**Herziene Bomen Effect Analyse
'Herinrichting N790 Gietelo –
Steenenkamer'**

Opdrachtgever: Provincie Gelderland
Contactpersoon: D. (Dennis) Lems
Auteur: A. (Anton) van der Vegt
Organisatie: **tree-o-logic**
Datum: 27 augustus 2020
Versienummer: 2.1 (herziene versie)

Vanwege ontwerpwijzigingen naar aanleiding van de BEA uit 2018, is een herziening gevraagd van het onderzoek. Deze rapportage beschrijft de resultaten en bevindingen van de herziening. Ten behoeve van het onderzoek zijn er 14 extra bomen opgenomen. Tijdens veldbezoek bleek één boom (boomnr 10) uit de vorige versie reeds te zijn verwijderd. Totaal omvat de BEA nu 46 bomen.

Afb. 17. Ontwerptekening met handhaafbaarheid van bomen in tracé 1

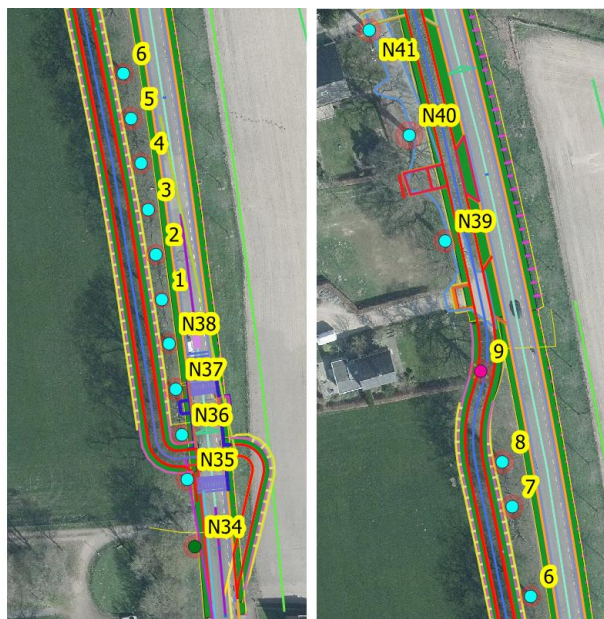
Volgens het ontwerp komt het fietspad bij tracé 1 aan de westzijde van de bomenrij te liggen. De rijbaan wordt hierbij iets smaller en gedegradeerd van 80 km/uur naar 60 km/uur. Bij boom 9 is het fietspad op de locatie van de boom gepland. Hierdoor is deze boom niet handhaafbaar. Om boom 9 te behouden is een plaanpassing nodig.

Tussen boom 35 en 36 wordt een doorsteek gemaakt van het fietspad, waarna deze weer op de rijbaan aansluit. Bij boom 35 komt de aansluiting binnen de minimale graafafstand (zie Afb. 15). Op twee meter afstand vanuit het hart van de stam is een proefsleuf gegraven bij boom 35, op de plek van de doorsteek van het fietspad (zie bijlage A, Afb. 31 en Afb. 32). Hier is tot 50 cm diepte sprake van redelijk intensieve beworteling, met diameters tot 4 cm. Zolang niet dieper wordt gegraven dan 50 cm zal het wortelverlies minder zijn dan 20%.

Bij bomen 1-8 en 36-38 wordt aan de zijde van het bouwland gegraven en vindt mogelijk ophoging plaats binnen de kroonprojectie aan de zijde van het bouwland. Dit heeft gevolgen voor de zuurstofhuishouding en zal wortelschade veroorzaken.

Bij boom 39-41 wordt het huidige asfalt verwijderd. Dit asfalt ligt tegen de stamvoeten aan waardoor er zeer grote kans is op wortelschade. Beschadiging van de stamvoet verhoogt de kans op intreden van schimmels en bacteriën.

- De hele berm vanaf de huidige rijbaan tot aan het nieuw aan te leggen fietspad dient te worden ingesteld als beschermd boomgebied. In dit gebied mogen geen werkzaamheden plaatsvinden en geen opslag plaatsvinden van materialen en machines. Dit om bodemverdichting en schade aan kroon, stam en stamvoet te voorkomen.

- Het verwijderen van asfalt bij boom 38, 40 en 41, binnen de minimale graafafstand, dient met de hand te worden uitgevoerd. Enkel het gebruik van een minigraver is hierbij toegestaan.

- Om boom 9 te kunnen behouden dient een planaanpassing plaats te vinden. Hierbij dienen de minimale graafafstanden uit hoofdstuk 4 in acht te worden genomen.

Afb. 18. Ontwerptekening met bosschage tracé 2

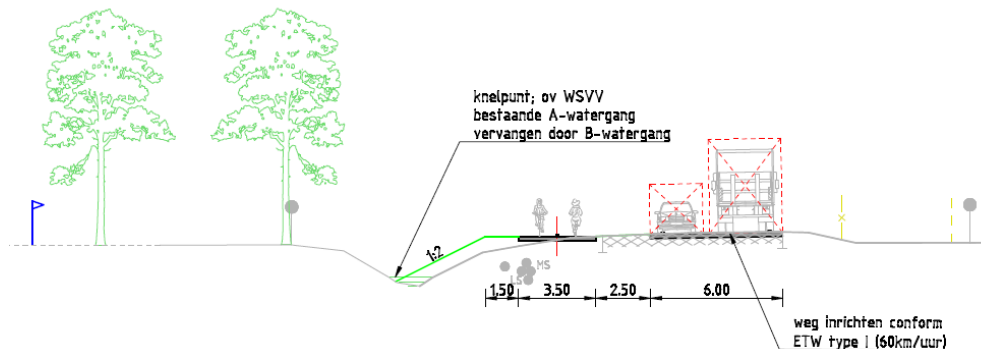
Bij tracé 2 wordt de watergang omgevormd van een A-watergang naar een B-watergang. Dit betekent dat de watergang smaller wordt gemaakt en de oever aan de wegzijde wordt verlegd. De oever aan de zijde van de bomen blijft ongewijzigd (zie ook Afb. 19). Werkzaamheden komen niet in de buurt van de bomen. Wel bestaat de kans dat vrijkomende bagger uit de sloot gedeponereerd wordt aan de zijde van de bomen.

- Bij het baggeren van de sloot dient voorkomen te worden dat de bagger wordt gedeponeed aan de zijde- en binnen de kroonprojectie van de bomen. Bij voorkeur dient de bagger te worden afgevoerd.

Afb. 20. Ontwerptekening met handhaafbaarheid van bomen in tracé 3

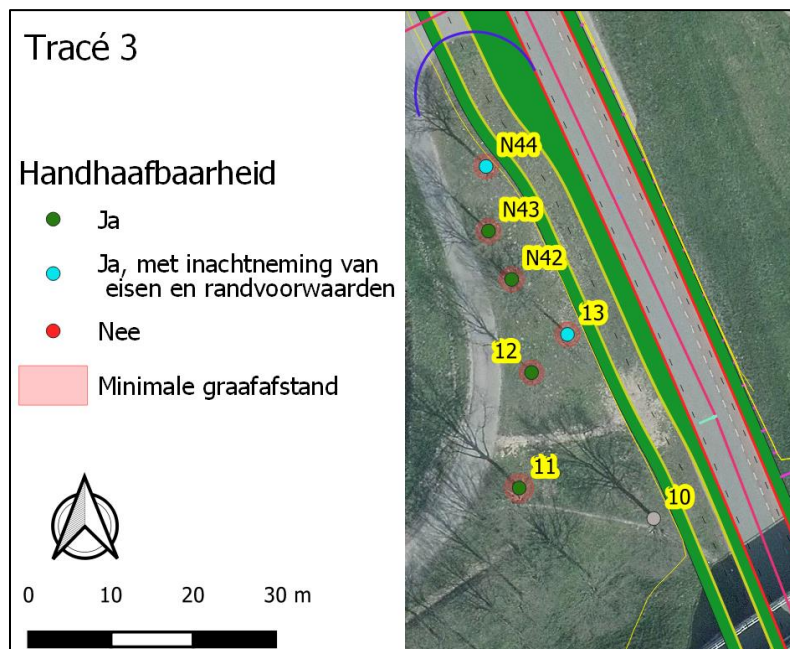
Na planwijziging wordt het fietspad parallel aangelegd met de rijbaan. De werkzaamheden vindt plaats ruim buiten de minimale graafafstanden.

Bij boom 10 is bij het onderzoek in 2018 een proefsleuf gegraven welke aantoont dat er op de grens van het geplande fietspad redelijk intensieve beworteling plaatsvindt tot - 40 cm (zie bijlage A, Afb. 33 en Afb. 34). Het gaat hierbij om wortels met een diameter tot 2 cm. Boom 10 is zelf intussen niet meer aanwezig, maar de situatie is representatief voor de overige bomen.

Bij boom 12 is een proefsleuf gegraven op 1,5 meter vanuit het hart van de stam. Dit was toen de grens het geplande fietspad volgens het oude ontwerp (zie bijlage A, Afb. 35 en Afb. 36). Hier zijn tot - 30 cm dikke wortels aangetroffen tot een diameter van 15 cm. Het verwijderen van deze wortels kan stabiliteitsproblemen veroorzaken en de toekomstverwachting ernstig schaden.

Boom 13 en 44 staan het dichtst op de werkzaamheden waardoor inzet van machines en transport van materieel een knelpunt vormen.

- Omdat werkzaamheden binnen de kroonprojectie nodig zijn, is de minimale graafafstand vanuit het hart van de stamvoet bepaald. Deze zijn vermeld in hoofdstuk 4. De geplande werkzaamheden vallen ruim buiten de minimale graafafstanden.
- Boom 13 en 44 staan dicht op de werkzaamheden waardoor het risico ontstaat op schade aan de boom. Om schades te voorkomen dient boombescherming te worden aangebracht. Dit dient minstens te gebeuren door het aanbrengen van stambescherming welke bestaat uit latten van minimaal 2,5 meter welke tegen de boom worden gebonden met tussen de boom en de latten een drainage buis.
- Bij voorkeur dient de hele bomengroep afgezet te worden met bouwhekken. Zo wordt voorkomen dat er opslag tussen de bomen plaatsvindt van materialen en machines. Hierdoor kan het voorgaande punt achterwege worden gelaten.

Afb. 21 Ontwerptekening met handhaafbaarheid van bomen in tracé 4

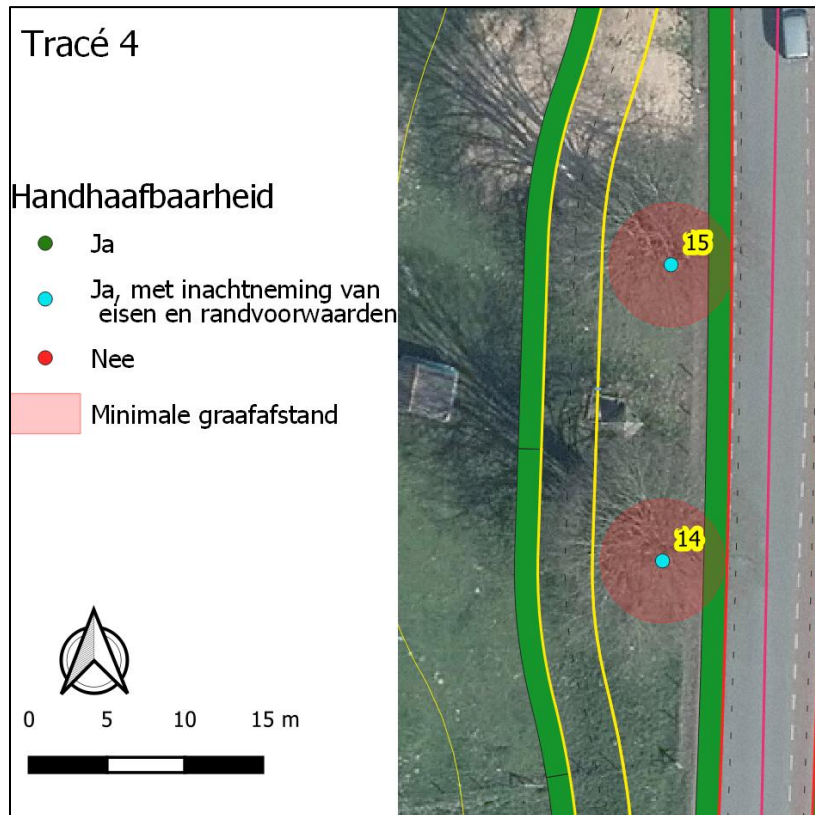
Bij tracé 4 wordt het fietspad om de 2 oude linden gelegd. Hiervoor wordt de dijk deels verbreedt. Dit levert mogelijk een negatief effect op met betrekking tot de zuurstofhuishouding.

Het fietspad wordt op ruim 4 meter vanuit het hart van de bomen aangelegd. Dit is buiten de minimale graafafstand. Toch toont het graven van proefsleuven aan dat op deze afstand nog intensieve beworteling plaatsvindt (zie bijlage A, Afb. 37 en Afb. 38).

Bij boom 14 is op 3 meter afstand vanuit het hart van de stam intensieve beworteling aangetroffen tot - 30 cm. Doorsnede van de wortels loopt uiteen van 2 – 5 cm. Bij boom 15 blijkt de intensiteit aan wortels op 4 meter afstand iets minder. Hier zijn enkele exemplaren aangetroffen van 3-5 cm (zie bijlage A, Afb. 39 en Afb. 40).

Een knelpunt tijdens de aanleg- en het gebruik van het fietspad in de toekomst zijn de laaghangende takken. Tijdens werkzaamheden is de kans op kroonschade groot.

- Vanwege de oppervlakkige beworteling bij bomen 14 en 15 wordt is een randvoorwaarde ten aanzien van de graafdiepte gesteld op de plek waar het fietspad is gepland. Vanwege de ondiepe beworteling mag de ontgravingsdiepte niet meer dan 30 cm bedragen. Dit kan betekenen dat het fietspad iets hoger moet worden aangelegd om de gewenste fundering te kunnen aanleggen.

- Tussen het nieuw aan te leggen fietspad en de huidige rijbaan dient de ophoging niet meer dan 30 cm te bedragen, om voldoende diffusie te behouden.
- Bij ophoging moet grondcontact met de stam voorkomen worden.

- Voor aanvang van de werkzaamheden dient er gesnoeid te worden om voldoende werkruimte te creëren. Zo kan kroonschade tijdens de aanleg van het fietspad voorkomen worden. Snoeiwerkzaamheden dienen uitgevoerd te worden door een gecertificeerd persoon.

- Aan de stam van de bomen dient stambescherming te worden aangebracht (stambekisting tot aan de onderste tak aanzetten).

Afb. 22 Ontwerptekening met handhaafbaarheid van bomen in tracé 5

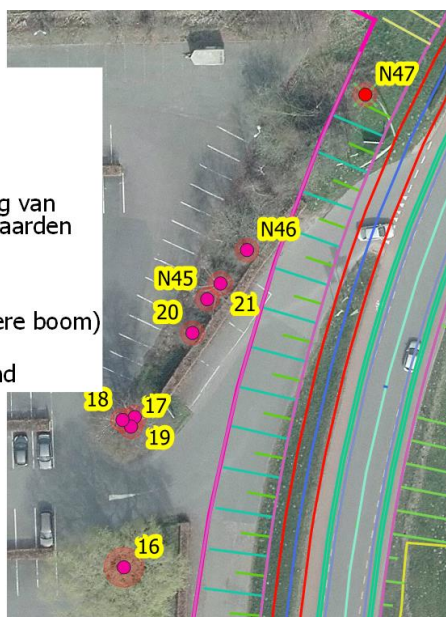
Bij de bomen langs tracé 5 bestaan werkzaamheden uit het verwijderen van de oude opgang en herprofilering van de dijk. Het fietspad komt aan de noordwestzijde te liggen. Het hoogte verschil tussen de dijk en het parkeerterrein wordt opgevangen doormiddel van een damwand.

Bomen 16 – 19 staan onderaan de dijk en bomen 20,21 en 45-47 staan in het talud van de dijk. Boom 47 is op voorhand niet te handhaven vanwege de verbreding van het talud. Bomen 16 – 19, 20,21 en 45,46 staan op particulier terrein. De herprofilering van de dijk heeft geen directe invloed op deze bomen. Eventuele handhaafbaarheid van de bomen is alleen aan de orde bij een herinrichting van het parkeerterrein. De herinrichting van het parkeerterrein maakt geen onderdeel uit van de herprofilering van de dijk.

- Het bosplantsoen waarin de bomen staan dient te worden gehandhaafd als beschermd bomen gebied. De haag welke in huidige situatie aanwezig is dient als grens. Hierdoor is het niet nodig om hekwerken te plaatsen.
- Binnen het beschermd bomengebied mogen geen werkzaamheden of opslag van materiaal/machines plaatsvinden.

Afb. 23. Ontwerptekening met handhaafbaarheid van bomen in tracé 6 en 7

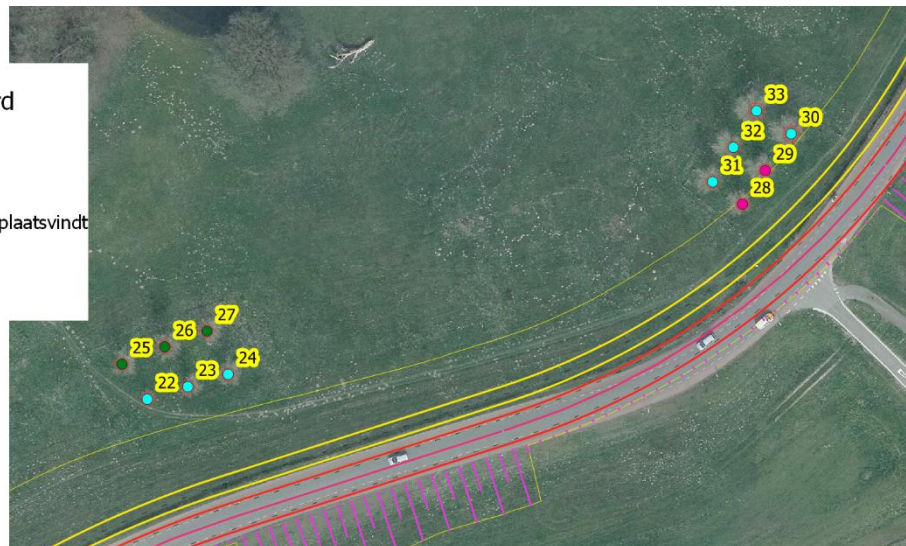
Bij tracé 6 en 7 wordt de dijk verbreed. Hierbij verschuift de voet van de dijk richting de boomgroepen. Bij bomen 22-27 binnen tracé 6 doen zich hier geen problemen voor. De voet van de dijk komt op een afstand van meer dan 7 meter. Wel kan inzet van machines en (grond)transport een knelpunt vormen, met name voor bomen 22-24.

Bij boom 28 en 29 komt de voet van de dijk op of tegen de stamvoeten te liggen. Daarom zijn deze bomen op voorhand als niet handhaafbaar te beschouwen, tenzij plannen zo worden aangepast dat de voet van de dijk buiten de minimale graafafstand van 1,5 meter komt te liggen. Bij boom 30 komt de voet van de dijk net buiten de minimale graafafstand. Door ophoging kan een verstoring plaatsvinden van de bodemluchthuishouding. Een verstoorde bodemluchthuishouding heeft een negatief effect op de toekomstverwachting van bomen. Voor boom 31-33 kan inzet van machines en (grond)transport een knelpunt vormen.

- Er dient een beschermd boomgebied ingesteld te worden van 4 meter rondom de bomen. Binnen dit gebied mogen geen werkzaamheden plaatsvinden en geen opslag plaatsvinden van materialen en machines. Dit om bodemverdichting en schade aan kroon, stam en stamvoet te voorkomen. Dit beschermd boomgebied dient te worden afgezet met bouwhekken.
- Transport van grond t.b.v. dijkverbreding mag niet binnen 4 meter van de bomen plaatsvinden.

Voor bomen 28 en 29 geldt dat deze behouden kunnen blijven wanneer de voet van de dijk 1,5 meter uit de stamvoet blijft.

- Om boom 28 en 29 te behouden dient een planaanpassing plaats te vinden. Hierbij dient het talud zo te worden aangepast dat de voet van de dijk niet binnen 1,5 meter vanaf de bomen komt.
- Er dient een beschermd boomgebied ingesteld te worden 4 meter rondom de bomen. Dit beschermd boomgebied dient te worden afgezet met dranghekken.
- Bomen 28, 29 en 30 dienen voor aanvang van de werkzaamheden gesnoeid te worden om kroonschades te voorkomen.
